Prot. n. 21596

Del 22/09/2014

Variante al Piano degli Interventi ai sensi dell'art. 18 della L.R 11/04 per modifiche normative agli art. 19 Elettrodotto – Fasce di rispetto- DM 29/05/2008; art. 38 Ambiti di riformaione dell'ambiente boschivo litoraneo, art. 59 Disposizioni generali per le zone per gli insediamenti residenziali, Artt. 67, 68 e 69, inserimento parametri urbanistici, ZTO D2.1 Sottozone dei complessi ricettivi all'aperto, modifica al perimetro di scheda n. 13 Union Lido Art & Park Hotel e di scheda n. 21 Villaggio Vacanze Union Lido, Art. 82 inserimento comma, Individuazione area a parcheggio cimitero di Cavallino, Estensione del retino a complesso ricettivo all'aperto in corrispondenza con la scheda norma, riduzione di un'area a Verde Privato a Cavallino, Correzioni materiali. Adozione

Relazione

PROGETTO UNITARIO N.21

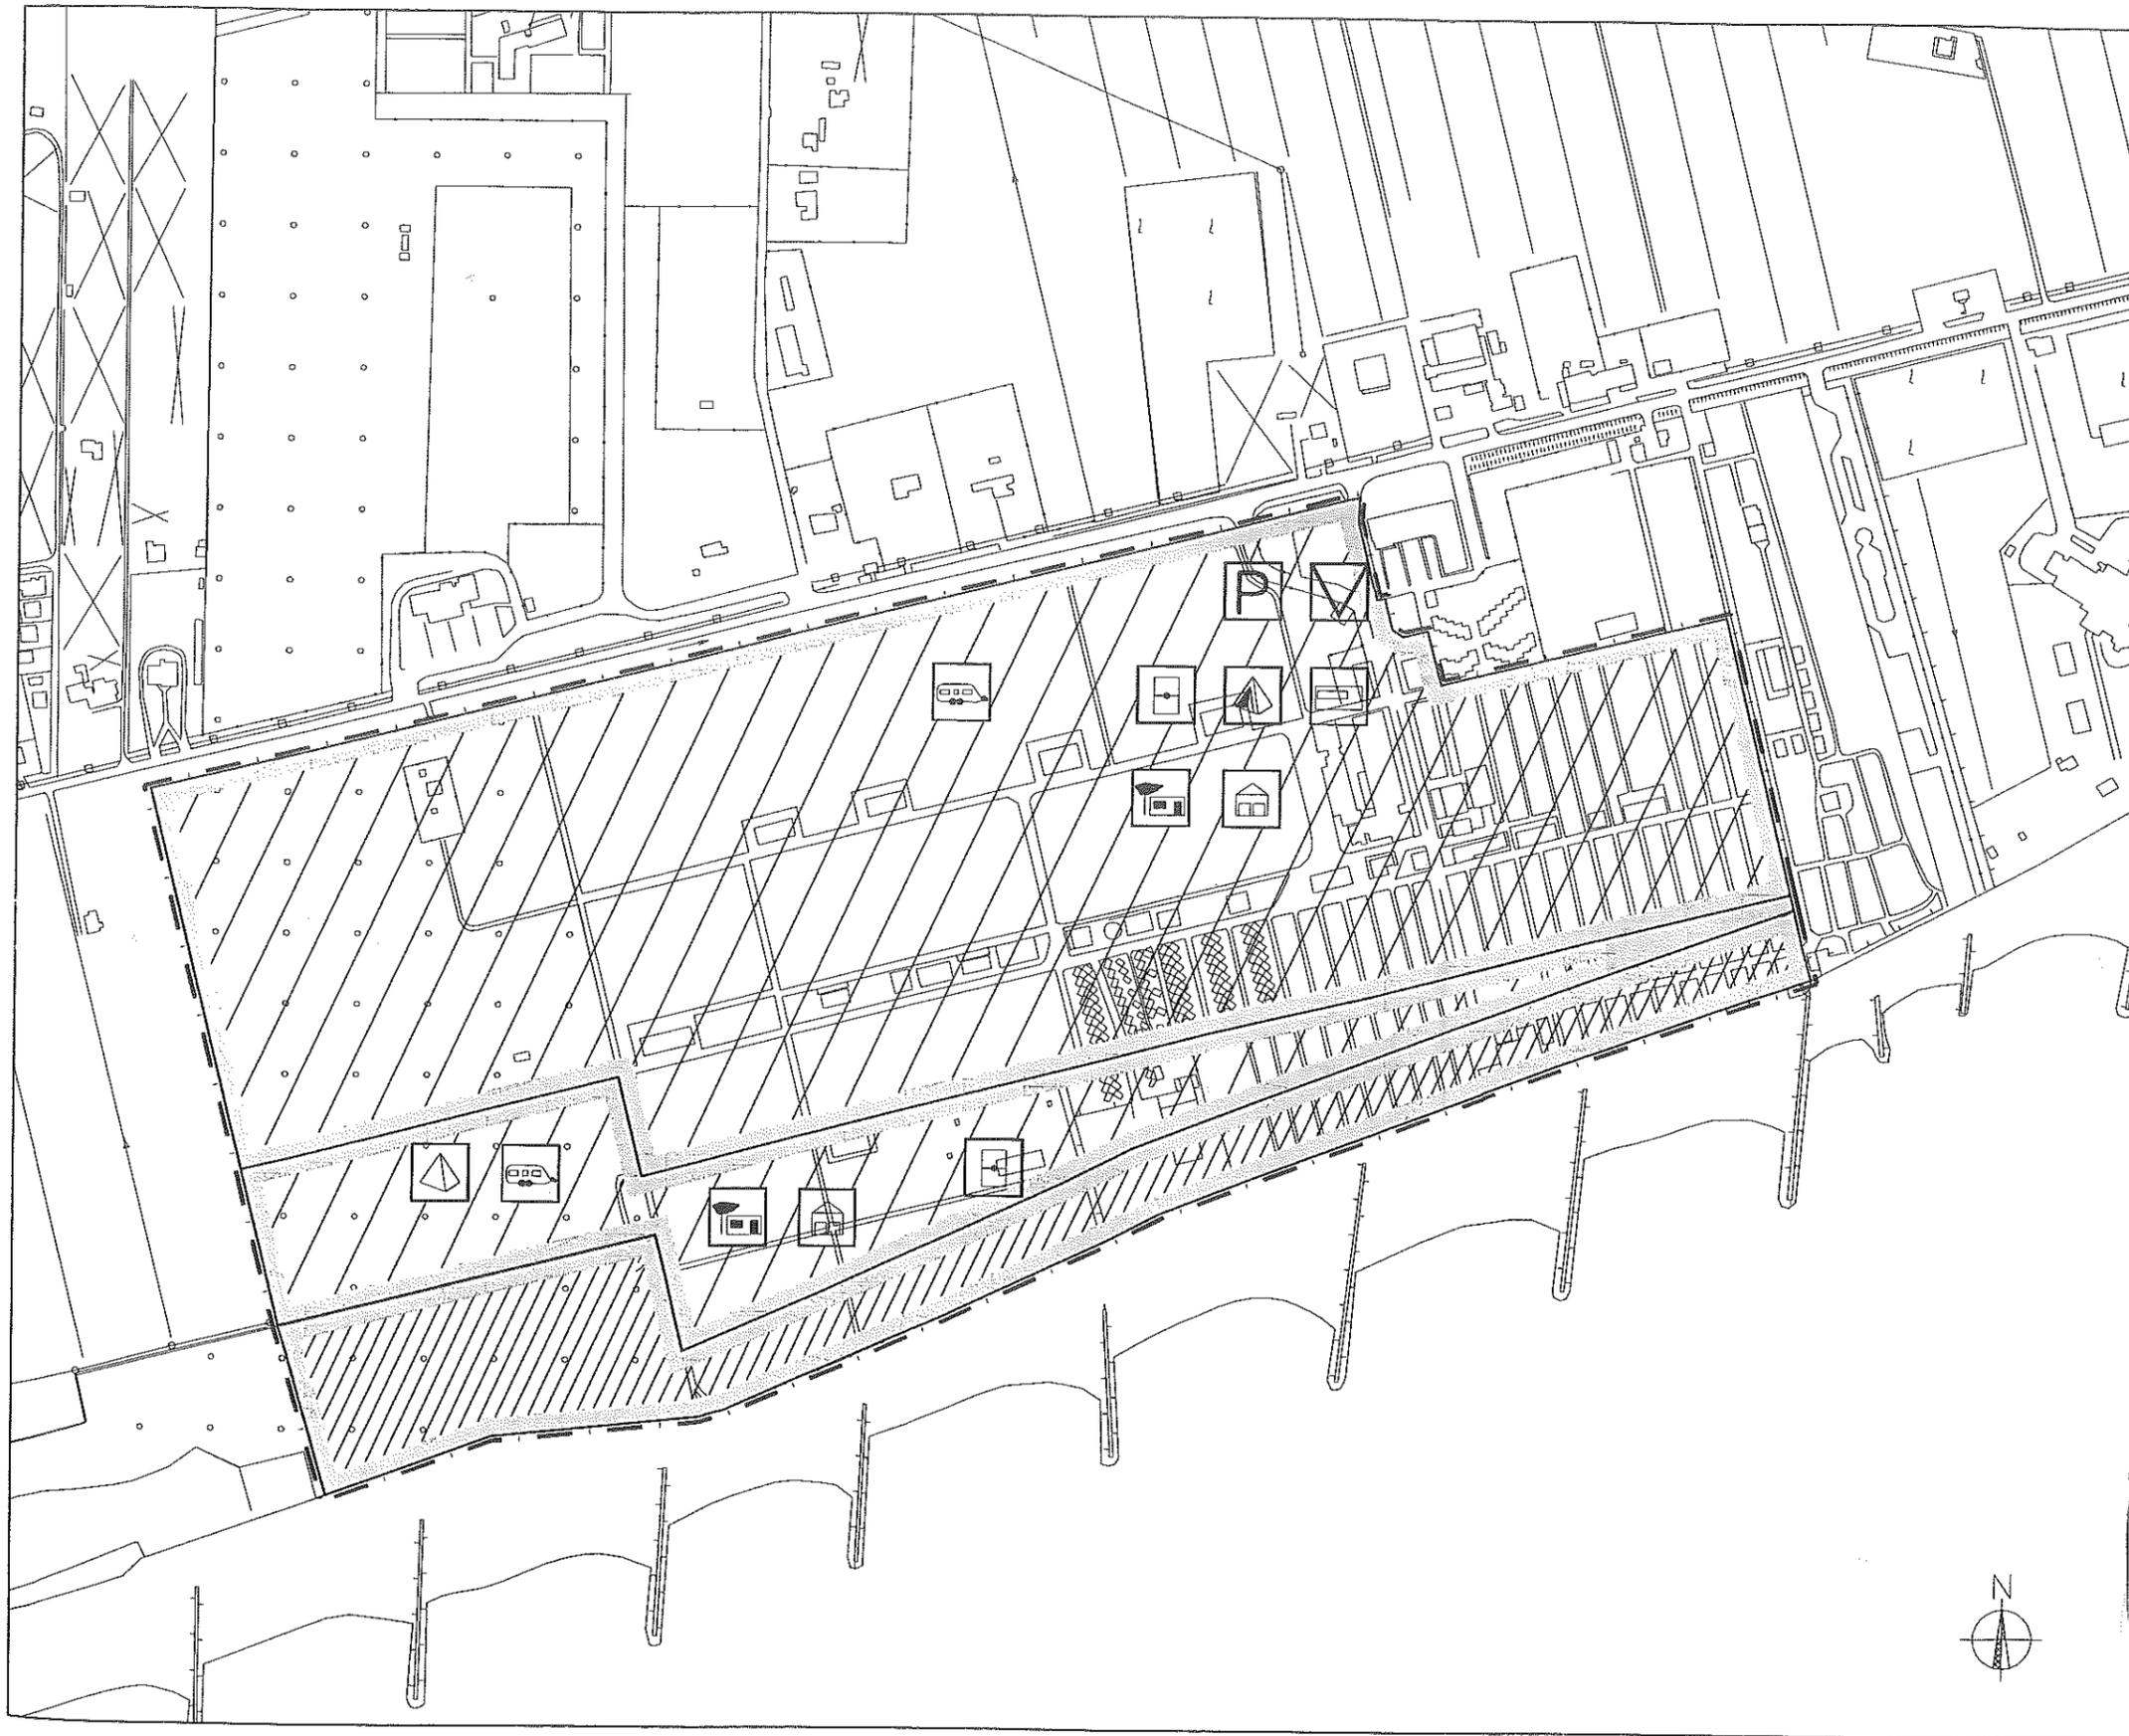
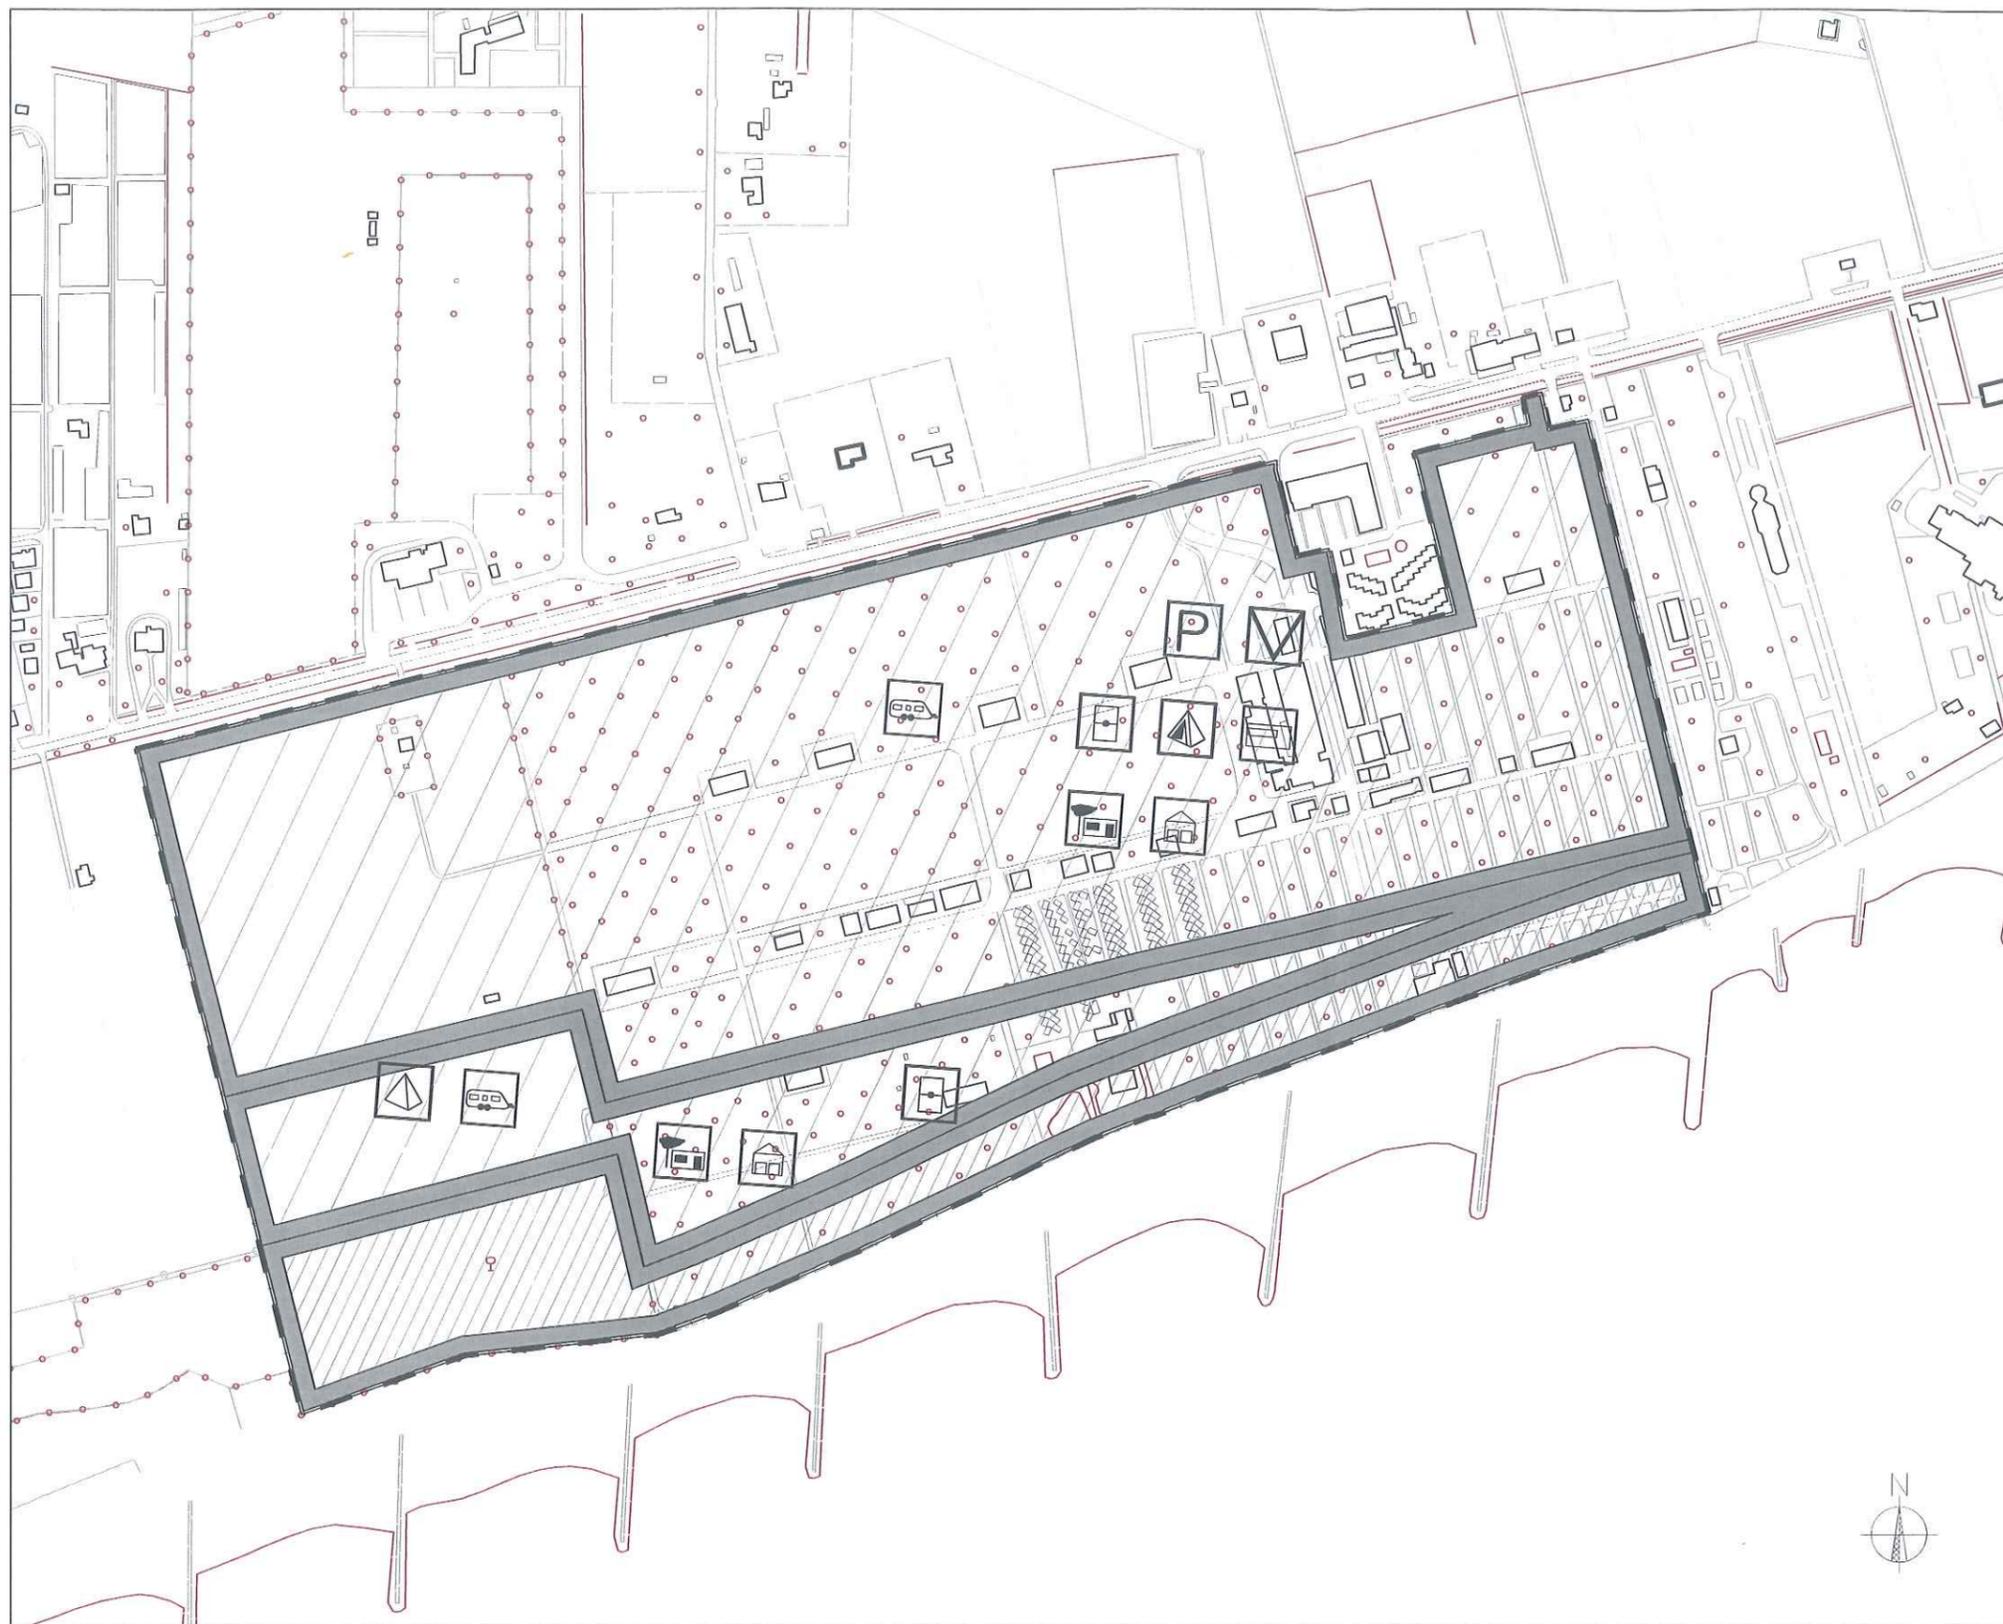
ZTO D2.1 Sottozone dei complessi ricettivi all'aperto, modifica al perimetro di scheda n. 13 Union Lido Art & Park Hotel e di scheda n. 21 Villaggio Vacanze Union Lido.

Su richiesta della ditta, la variante consiste nel modificare la scheda dell'albergo *Union Lido Art & Park Hotel* e conseguentemente del campeggio *Villaggio Vacanze Union Lido*. La richiesta riporta l'assetto delle aree alla situazione esistente prima del 2010, anno di approvazione della variante parziale per l'individuazione delle strutture ricettive alberghiere nella VPRG allora vigente. Entrambe le schede includono un edificio che ospita funzioni proprie di ciascuna struttura. La modifica ha richiesto la definizione dei parametri urbanistici del campeggio.

Individuazione area a parcheggio cimitero di Cavallino.

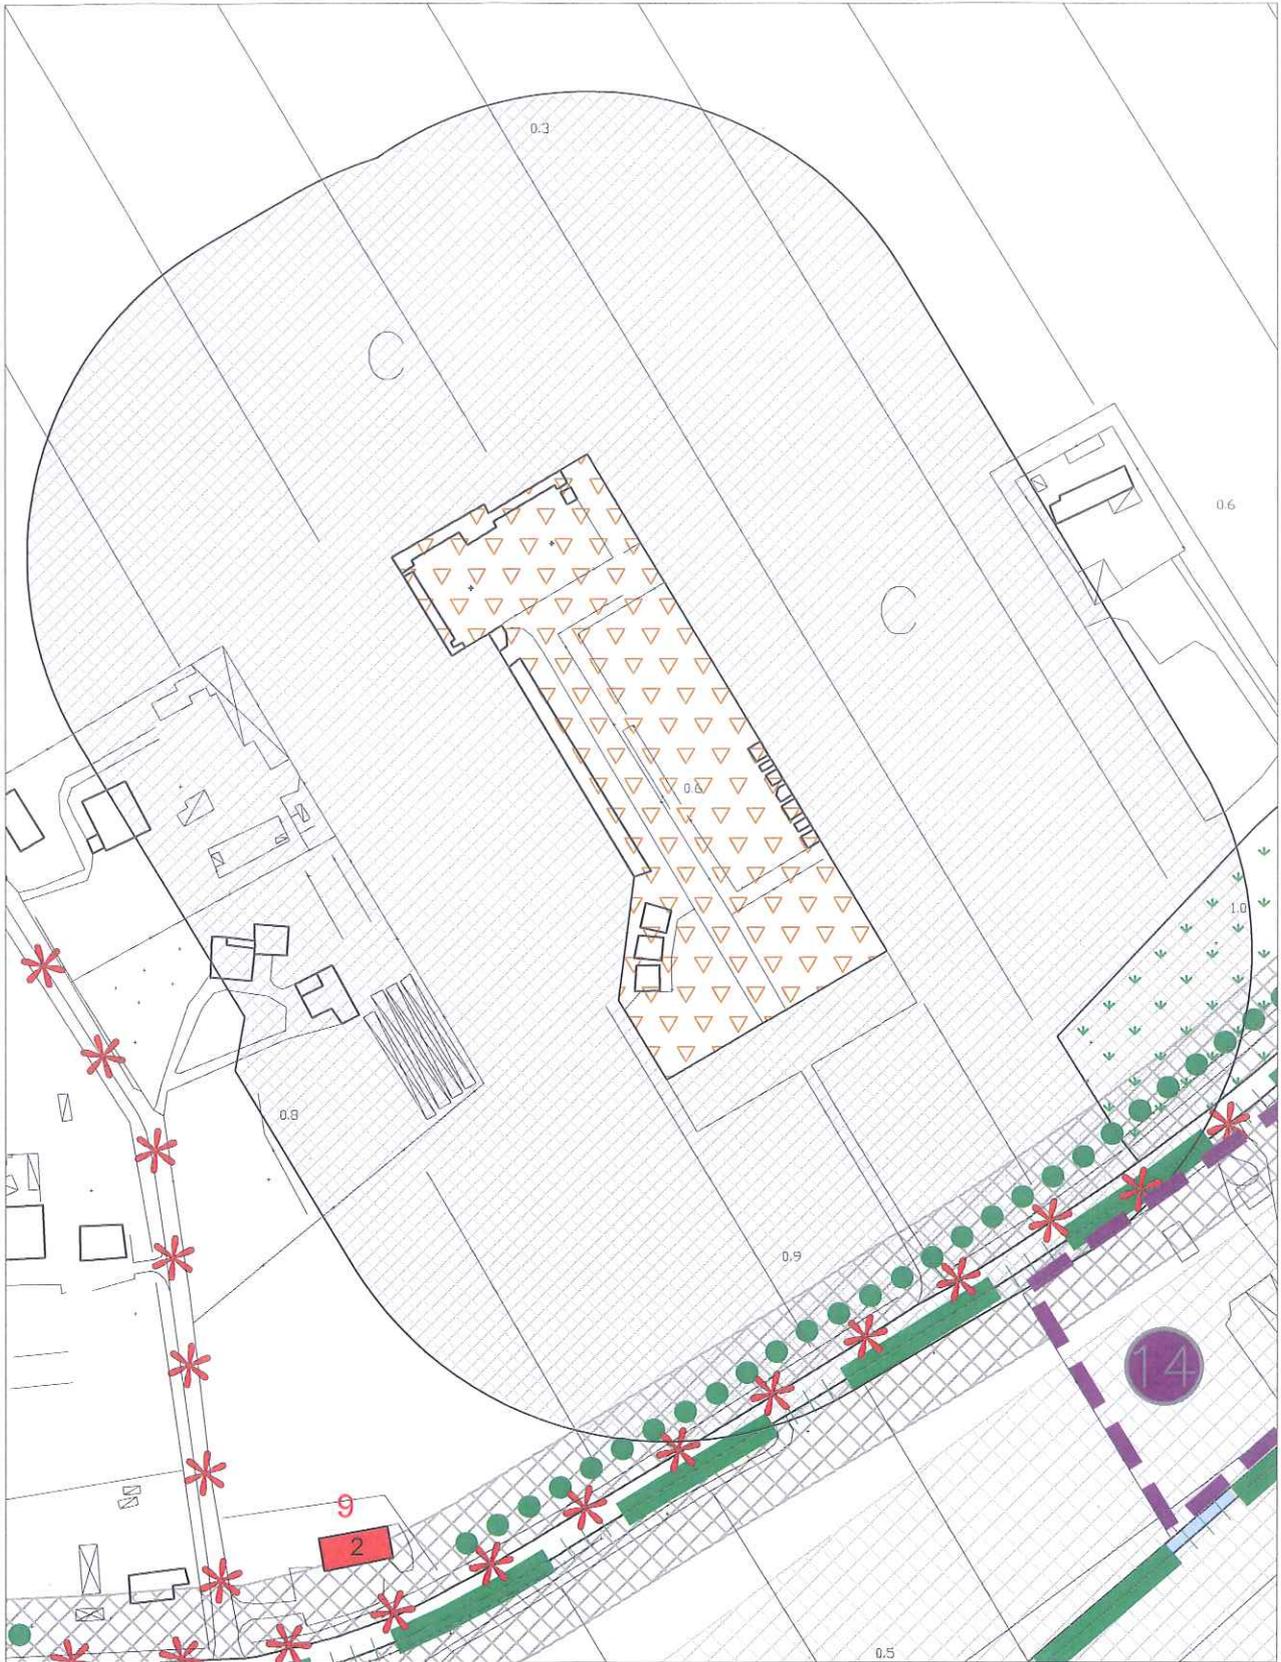
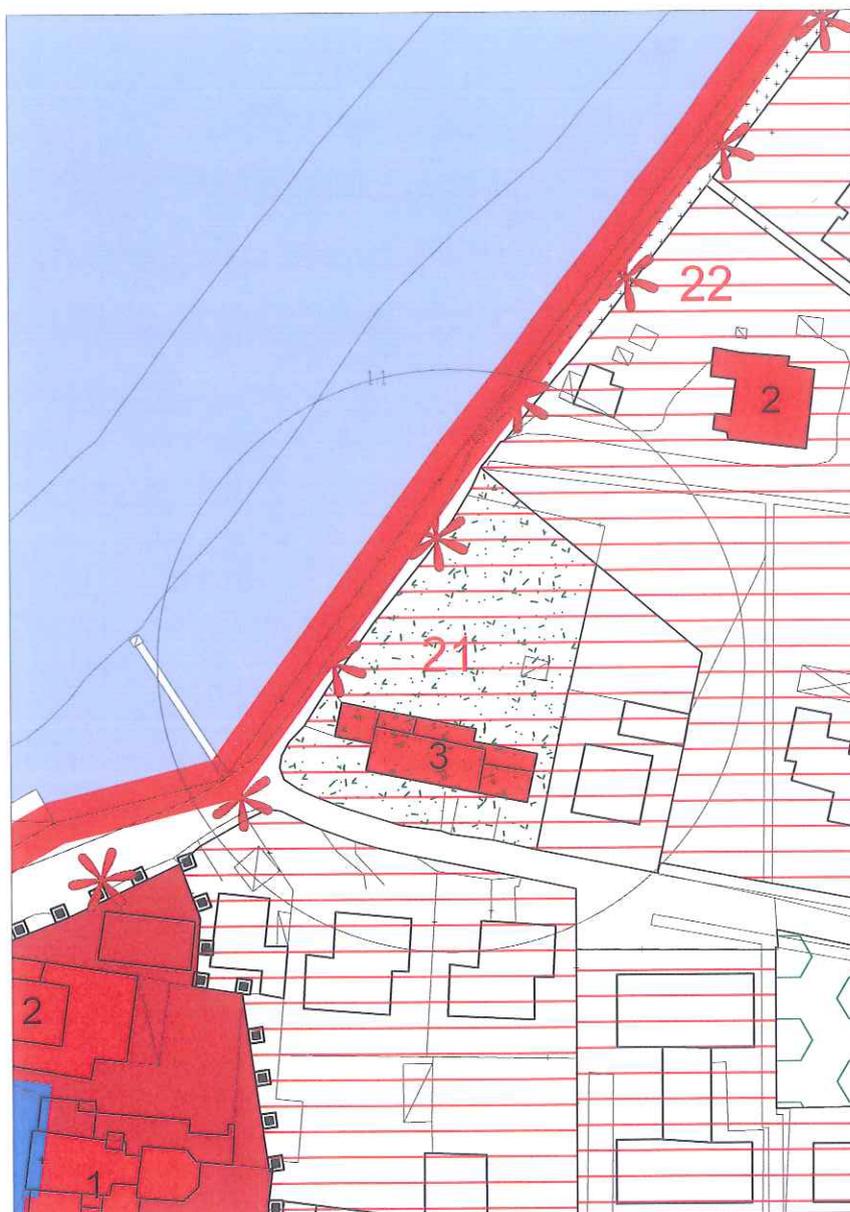
La variante non è finalizzata a soddisfare la realizzazione di interventi contingenti, ma consente di ampliare l'area a parcheggio attrezzato qualora vi fosse la necessità, considerata la limitata estensione del parcheggio esistente. La variante va a definire in senso proprio l'uso di fatto dell'area.

individuazione area a parcheggio antistante il cimitero di Cavallino
